第12回 嶺南地域流域検討会

～笹の川水系の現状と目指すべき方向性について～

平成18年3月17日

第11回流域検討会における 質問事項の回答

② 計画横断形に係わる川幅について

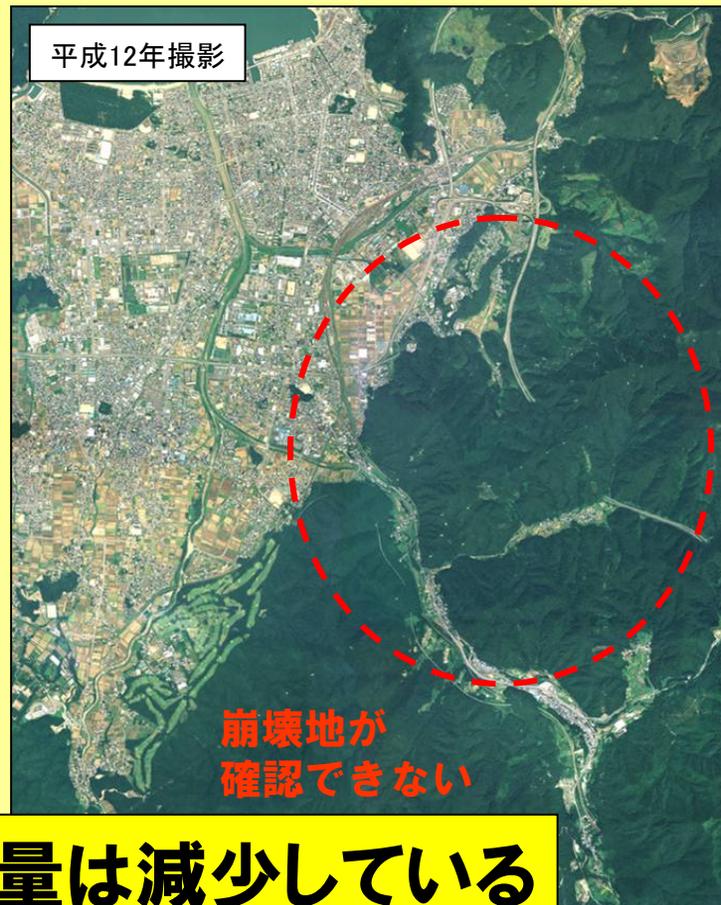
引堤による文化財などへの影響はないのか。

【中島委員】

**引堤を行う区間には、
有形の重要文化財はありません。**

流域面積と年平均比流出土砂量の関係

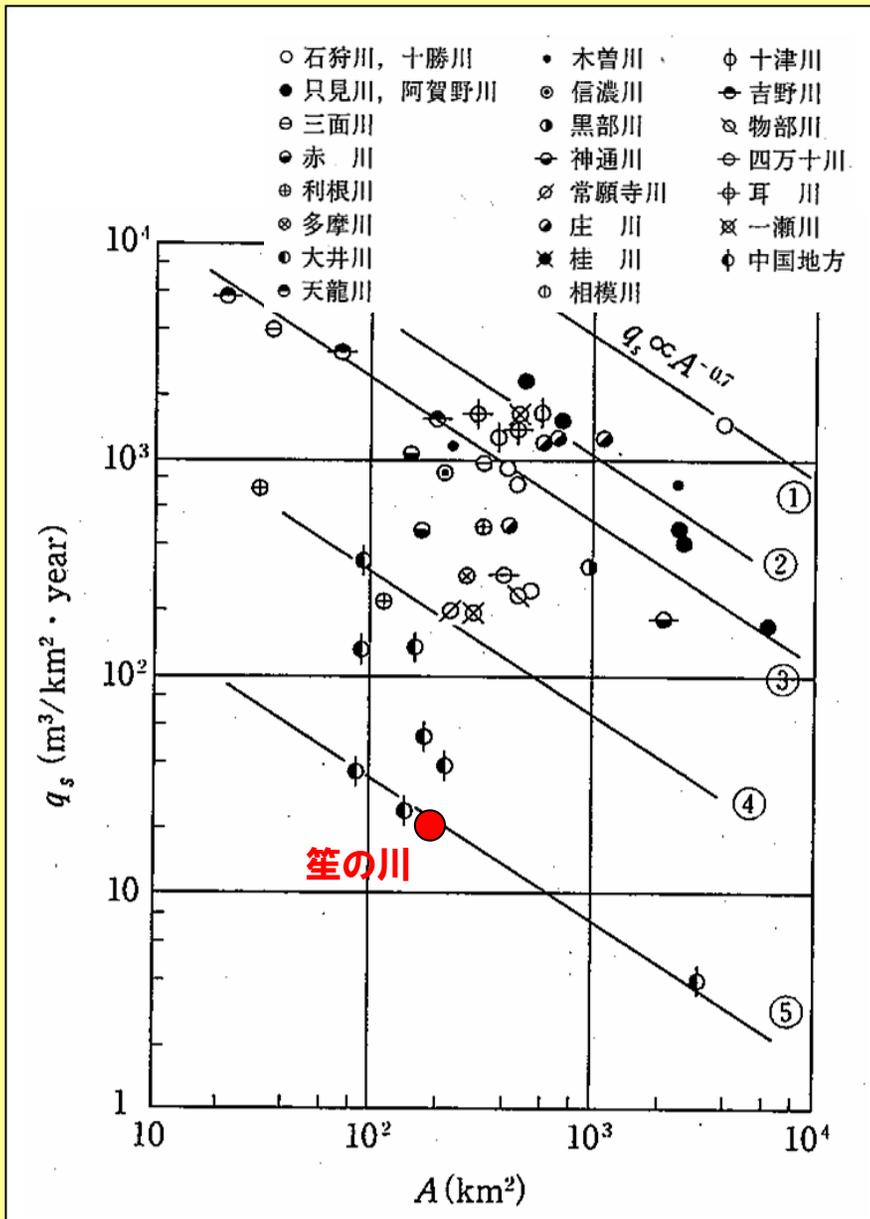
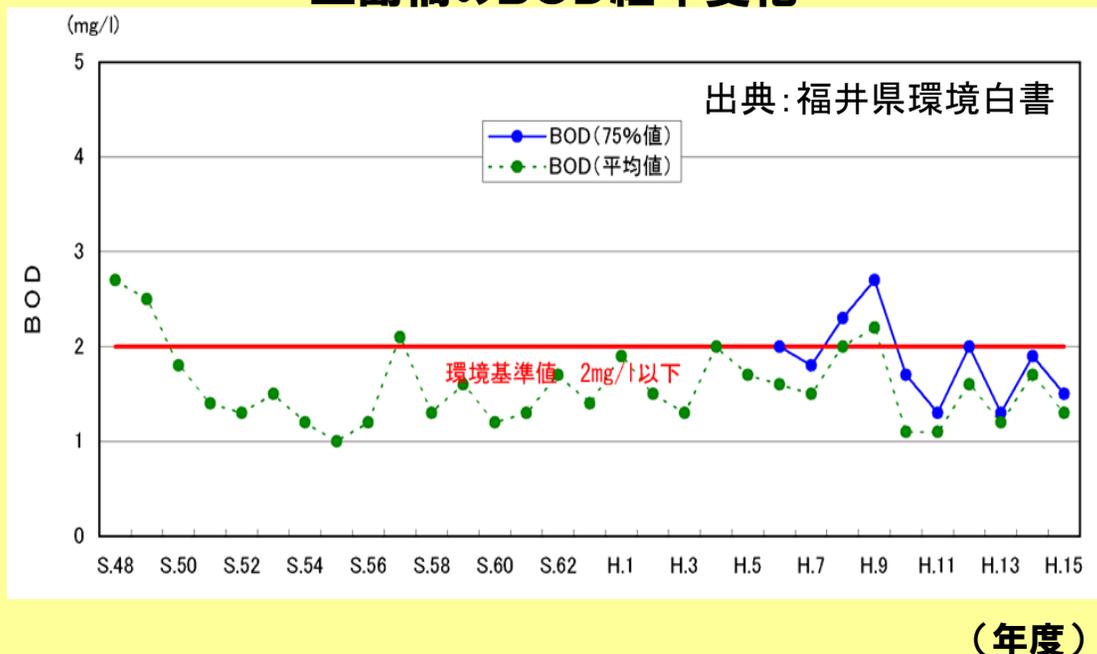
流出土砂が多い認識で良いのか。

【細田会長】

近年では、流出土砂量は減少している
ものと考えています。

H15.2～H15.8の6ヶ月間の堆砂量調査より
年間の流出土砂量を約3,000m³と推定

↓
笙の川の流域面積163km²

↓
年比流出土砂量を約20m³/km²/year

**笙の川の流出土砂量は、
他河川と比較しても少ない**

※但し、堆砂量調査が、H15.2～H15.8の降雨の少ない時期に行われたものであることを留意すべき

⑦ 合流点処理について

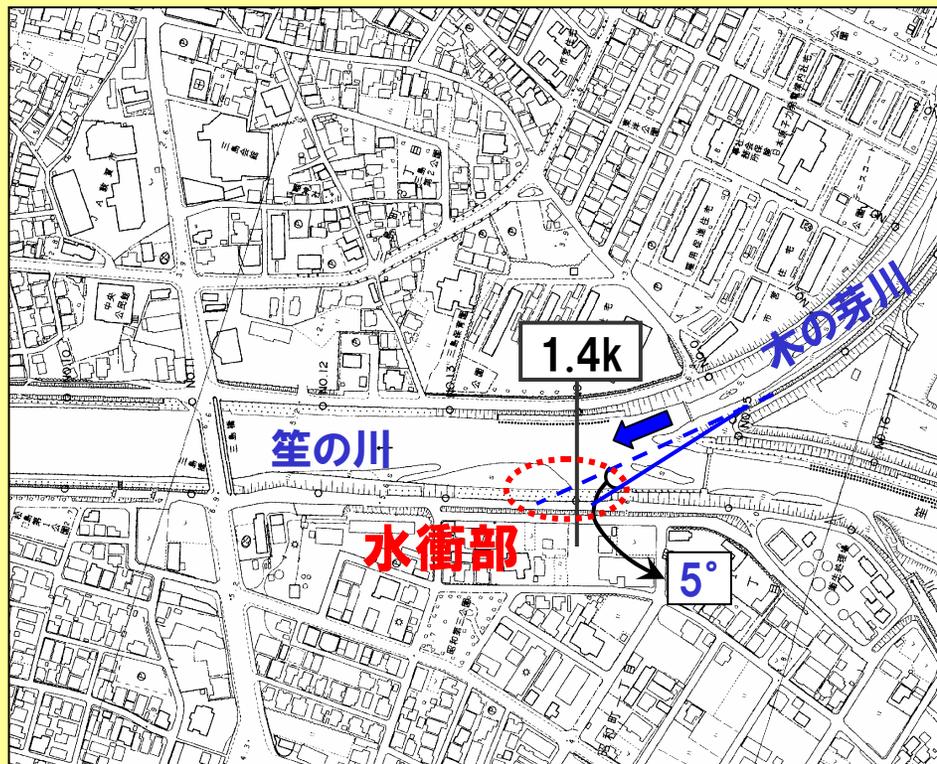
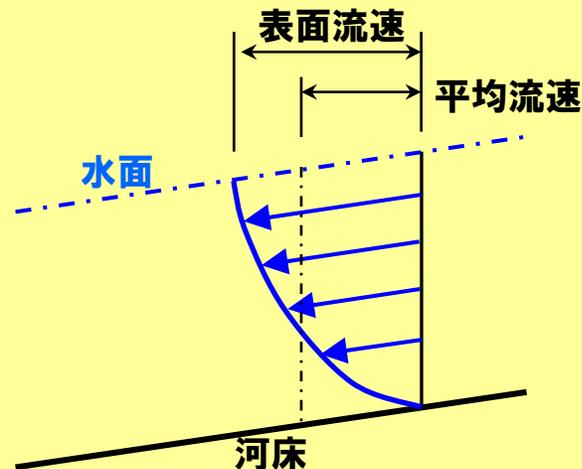
木の芽川からの流量が笹の川の堤防に危害を与えないのか。
【多仁委員】

平均流速: 概ね3.0m/s

表面流速: 概ね3.5m/s

表面流速は、4m/s未満であり、
既設の護岸工によって対応できると考えられます
